內政部都市計畫委員會第682次會議紀錄

審議案件一覽表:

附圖二 變更內容明細表第5案變更範圍示意圖

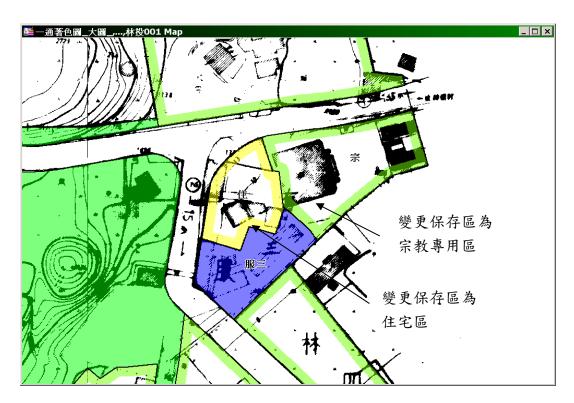
2. 至變更面積部		
						分,因涉及變 5		
						案道路路型調		
						整, 建議併變 5		
						案辦理,並請縣		
						府依檢討結果		
						修正本案變更		
						面積後,逕提委		
						員會審議。		
五	六	3 號道	育林 公園	曹 坐 區	修改計書道路	本案據縣府列席	1 據縣府列席/	代表補充說明,
	^	路與 2		0.41	,	代表補充說明,本		容經比對現況後
		站 道路		0. 11		案調整後計畫道		表,本案同意依
		死退	6.41 綠地 0.04			路路線,經縣府檢		
		XXL	線地 0.04		口交叉	核後,發現仍行經		新計畫(公頃)
							+ 11 \ 2 2 2 3 3 3 3	
				農業區		既有房舍,建議應	0.41	及永色 0.11
